OPPDRAAG	SMS. Kvalitetssikring av rapport. Vurdering av områdestabilitet	DOKUMENTKODE	10225774-RIG-NOT-001
EMNE	Uavhengig kvalitetssikring NVE	TILGJENGELIGHET	Åpen
OPPDRAAGSGIVER	Bane NOR	OPPDRAAGSLEDER	Arne Vik
KONTAKTPERSON	Jan Nondal	SAKSBEHANDLER	Jonas G. Bjørklimark
KOPI	NGI v/Ørjan Nerland	ANSVARLIG ENHET	10234011 Geoteknikk Midt

Uavhengig kvalitetssikring NVE

Verifikasjonsskjema for utført 3. partskontroll				Multiconsult
Vedlegg A – Verifikasjonsskjema for utført kvalitetssikring – områdestabilitet				
Oppdragsgiver:		Bane NOR		
Oppdrag:		SMS. Kvalitetssikring av rapport. Vurdering av områdestabilitet		
Oppdragsnummer:		10225774		
Dato 3. partskontroll:		08.07.2021		
Revisjonsnr. 3. partskontroll:		01		
Totalt antall sider skjema:		15 sider		
Dok. underlagt kontroll:	Dok. nr.	Tittel	Dato	Firma
	SMS-00-A-59002 rev. 05E/NGI dok.nr. 20190539-11-R rev.nr. 5	IC Sandbukta – Moss – Såstad. Vurdering av områdestabilitet og forslag til anbefalte tiltak.	05.07.2021	NGI
	20210119-03-TN rev. 1	Tilsvar til Multiconsult sine kommentarer til områdestabilitetsrapport.	05.07.2021	NGI
Utført av:		Jonas G. Bjørklimark	<i>Jonas G. Bjørklimark</i>	
Kontrollert av:		Konstantinos Kalomoiris	<i>

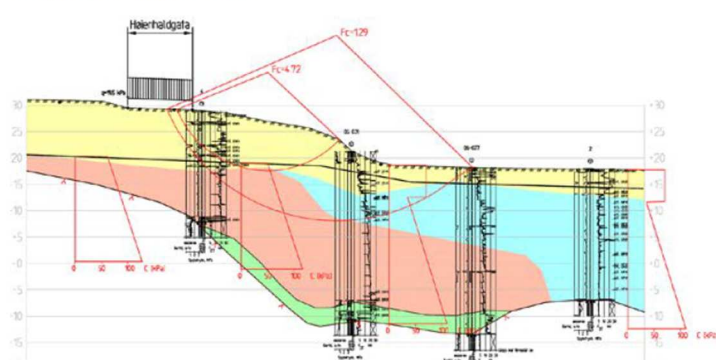
5	Vedlegg I, kap. 5.3.2/5.4.2	<p>Terrengendringer inntil 1,5 m i tettbygd strøk er iht. Byggesaksforskriften §4-1 ikke søknadspliktige. Det er derfor en risiko for at stabiliteten reduseres og at skråningen går i brudd når det ikke er foreslått stabilitetsforbedrende tiltak. For Kleberget står det bl.a. at 2-3 m oppfylling på toppen av skråningen vil kunne føre til at skråningen går i brudd. Dette er en veldig liten margin sammenlignet med 1,5 m oppfylling som ikke er søknadspliktig. Forslag til at terrengendringer som forverrer stabiliteten ikke godkjennes av kommunen er ikke realistisk når terrengendringene ikke er søknadspliktige. Men så lenge krav til tilfredsstillende sikkerhet ($F > 1,2$) er tilfredsstillende vil stabiliteten være tilstrekkelig iht. NVE veileder 1/2019. Det bemerkes at det er meget viktig med tilstrekkelig dokumentasjon av beregningsgrunnlaget som er benyttet til stabilitetsberegningene.</p> <p>NGI svar: Enig.</p> <p>Tilsvaret fra NGI er ok, kommentar lukkes. Beregnet tilfredsstillende sikkerhet ($F > 1,2$) vurderes å ivareta dette iht. NVE 1/2019. Dokumentasjon av beregninger må være tilstrekkelig/av god kvalitet.</p>	R	L

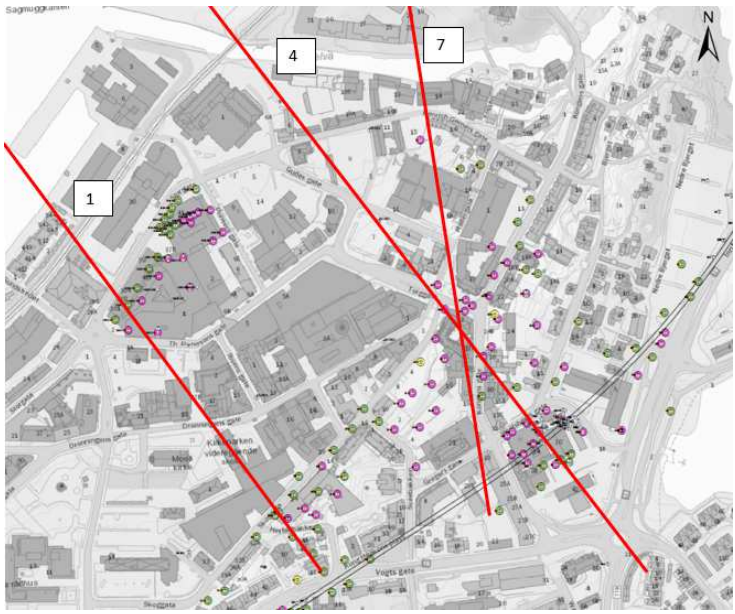
<p><u>Daqens tilstand, udrenert</u></p>  <p><u>Midlertidig avgraving, udrenert</u></p>

<p><i>Labels in diagram: Fc=140, Fc=142, Fc=243, q=79.5 kPa, Koster 0</i></p>	Material	Un.veighth	Sub.veighth	Fi	C	C	Aa	Ad	Ap	Sand	19.00	9.00	35.0	0.0					Leire	20.50	10.50			C-prøf	100	0.63	0.35	Morøne	20.00	10.00	35.0	0.0						
Material	Un.veighth	Sub.veighth	Fi	C	C	Aa	Ad	Ap																																
Sand	19.00	9.00	35.0	0.0																																				
Leire	20.50	10.50			C-prøf	100	0.63	0.35																																
Morøne	20.00	10.00	35.0	0.0																																				
		Tilsvaer fra NGI er ok, kommentar lukkes.																																						
8	Vedlegg I, kap. 5.2	<p>I profil 39 vises det at det skal graves i kvikkleire for bygging av jernbanen. Vi kan imidlertid ikke se at stabiliteten for utgravinga er vurdert. Er lokalstabiliteten i anleggsfasen vurdert om den er tilstrekkelig?</p> <p>NGI svar: Ja, i dette området er det prosjektert kalksementstabilisering for å ivareta lokalstabiliteten. Det foreligger egne prosjekteringsrapporter på dette som kan ettersendes dersom ønskelig.</p> <p>Tilsvaer fra NGI er ok, kommentar lukkes.</p>	TS	L																																				
9	Kap. 3.2	<p>Det står at skråningen kan anses å være utenfor influensområdet dersom tiltaket ligger foran foten av skråningen. Det må imidlertid også forutsettes at tiltaket ikke forverrer stabiliteten, dvs. at det ikke medfører graving ved foten av skråningen.</p> <p>NGI svar: I de områdene hvor det er planlagt graving i foten av skråninger og hvor tiltaket ligger utenfor influensområdet skal det før graving utføres stabilitetsforbedrende tiltak slik at det oppnås netto forbedring og ikke forverring.</p> <p>Tilsvaer fra NGI er ok, kommentar lukkes.</p>	R	L																																				
10	Kap. 3.2	<p>Det mangler definisjon av sprøbruddmateriale og kvikkleire etter ISO 17892-6:2017.</p> <p>NGI svar (A): Sensitivitet >15 er ikke lenger et kriteriet for å definere et jordmateriale som et sprøbruddmateriale. Dette er nå rettet opp i ny revisjon av rapporten, se kap. 3.2 i rapporten.</p>	R	L

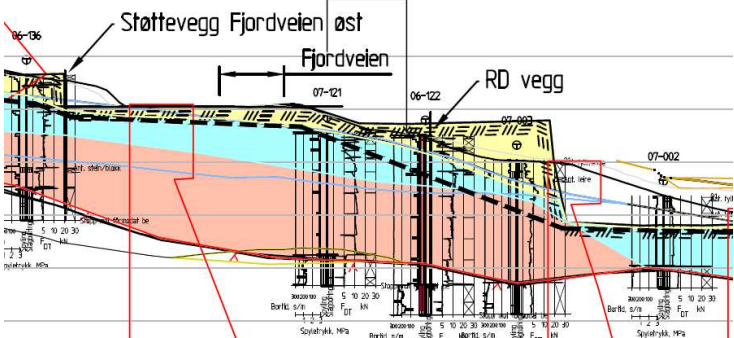
30	Vedlegg I, kap. 5.1.1	<p>Det er foreslått grunnforsterkning (kalksementstabilisering) for å forbedre stabiliteten. Er risiko for midlertidig svekking av stabilitet vurdert?</p> <p><i>NGI svar: Ja, vi har jobbet mye med å vurdere effekter av grunnforsterkning. Flere steder er kalksementpeling erstattet med jetpeling for å redusere ev. negative installasjonseffekter. I tillegg vil det bli utført fullskala feltforsøk for å se på ev. negative effekter ved installasjon av jetpeler (og rørvegg).</i></p> <p>Tilsvaret fra NGI er ok, kommentar lukkes.</p>	TS	L
31	Vedlegg I, kap. 6	<p>Det er foreslått slissevegger for bygging av betongtunnelen. Gjennomføring av slissevegger i kvikkleire er meget utfordrende, og vi stiller derfor spørsmål på om gjennomførbarhet av metoden er vurdert. Dette vurderes også som et relevant spørsmål i forhold til kontroll av områdestabilitet, og vi mener dette må belyses i vurderingsrapporten. I den forbindelse stiller vi spørsmål om vurdering av risikoen for at metoden kan føre til en midlertidig reduksjon av sikkerhet mot brudd i skråningen ovenfor.</p> <p><i>NGI svar: Det finnes egne rapporter hvor disse vurderingene er inkludert. Kan ettersendes dersom ønskelig.</i></p>	TS	L
